Гильзы цилиндров OM 457 Euro 4

Изменение посадки гильзы и уплотнения

Транспортное средство	Двигатель	№ KS
Mercedes-Benz Евро 4; год выпуска 1998 →	OM 457.948/950-954/957/959/961/964-969/973/974/976/977/980/981	89 867 110

Рис. 1

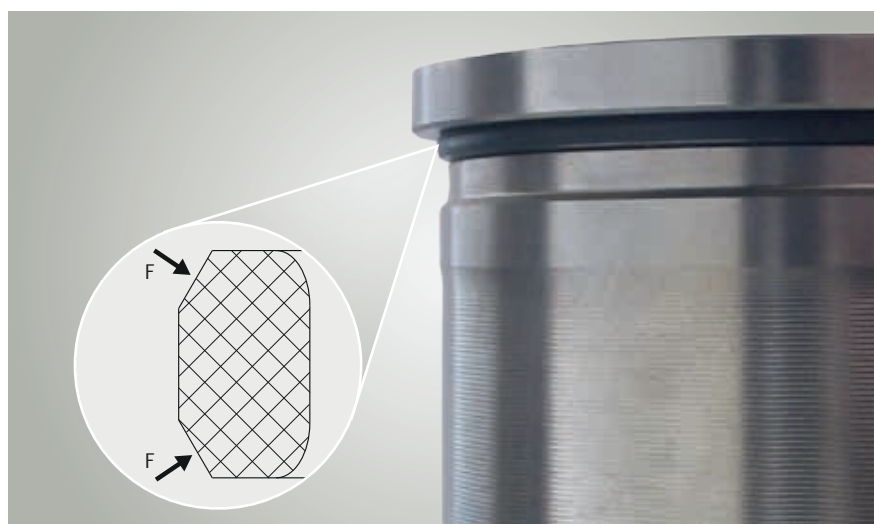
Гильза цилиндра в новом исполнении имеет под посадочным буртиком гильзы канавку для дополнительного уплотнительного кольца (Рис. 1).

Учитывайте положение уплотнительного кольца при монтаже. Обе фаски уплотнительного кольца (F) должны показывать наружу.
